Nr sprawy IZP.271.1.17.2024

Dotyczy: Wyjaśnienie treści SWZ w postępowaniu prowadzonym w trybie podstawowym na **dostawę i montaż kontenerowej świetlicy wiejskiej w miejscowości Dzięciary w ramach zadania pn. „Świetlica pokoleń”**

Pytanie 1:

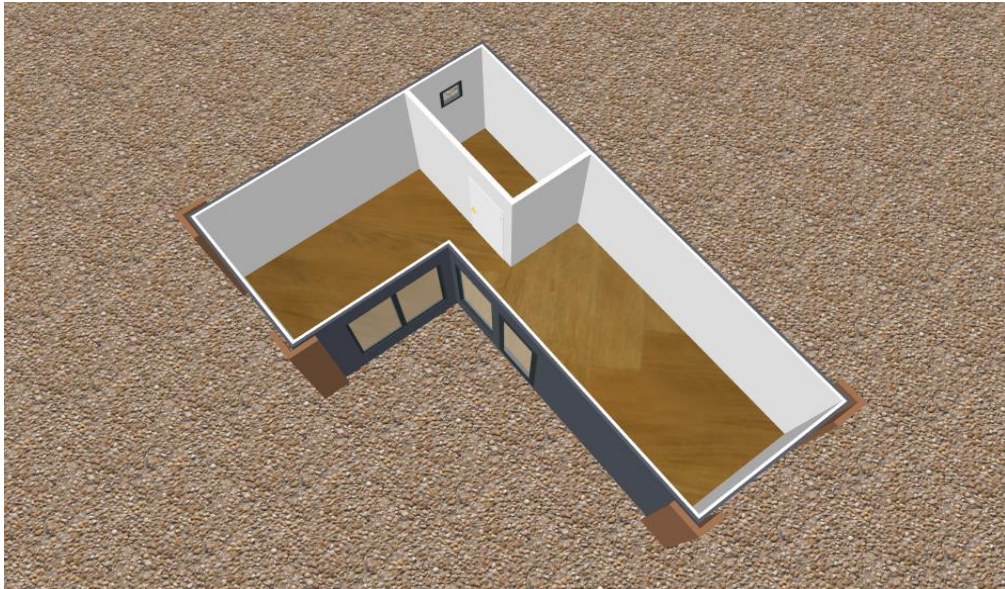
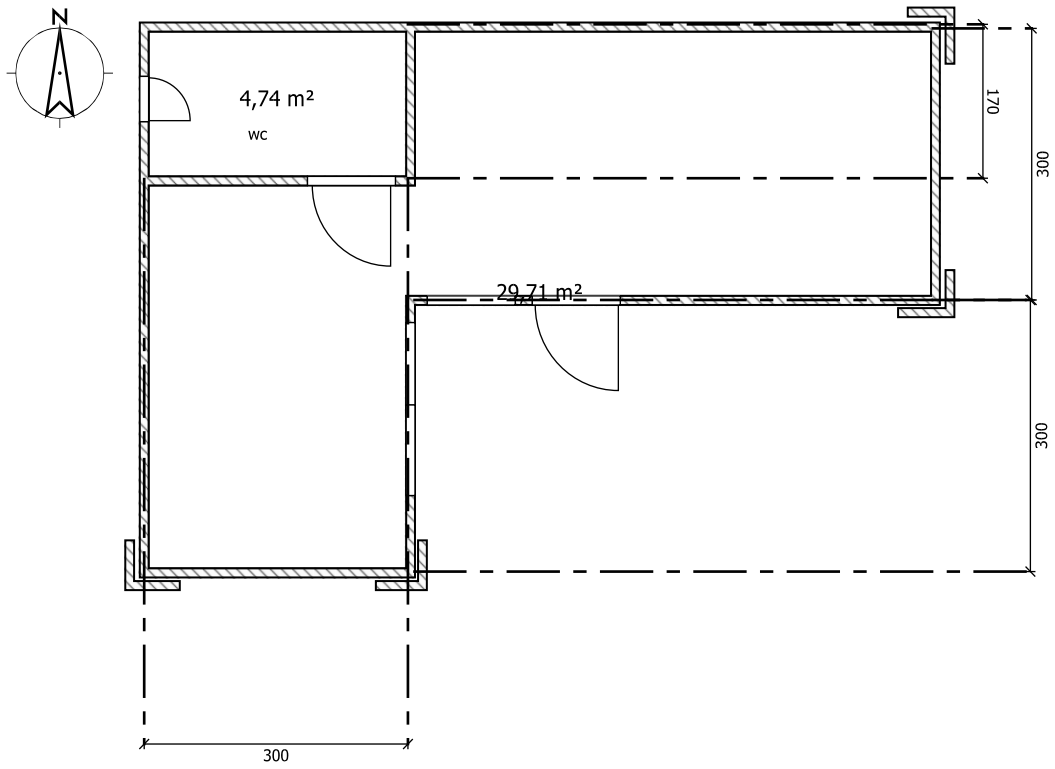
Czy zamawiający wyrazi zgodę na dostawę i montaż kontenerowej świetlicy składający się łącznie z 2 modułów każdy moduł o wymiarach: 300x600 cm, h w najwyższym punkcie 285 cm (wewnętrzna 250cm), układ wewnętrzny zgodny z załączoną wizualizacją, konstrukcja kontenera z profili zimno giętych obłożonych, płyta warstwowa gr 10 cm z rdzeniem styropianowym.

Dach: płyta warstwowa gr 10 cm z rdzeniem styropianowym

Podłoga:

- płyta warstwowa gr 10 cm z rdzeniem styropianowym
- płyta OSB gr 15mm
- wykładzina PCV

Nazwa	Szerokość	Głębokość	Wysokość	Widoczny
Drzwi	100	19,3	208,5	x
drzwi wejściowe	100	13,6	210	x
Okno nieuchylne	100	10	180	x
Okno nieuchylne	100	10	180	x
Okno nieuchylne	100	10	180	x
Małe okno	50	13,6	50	x

Zamawiający wyraża zgodę.
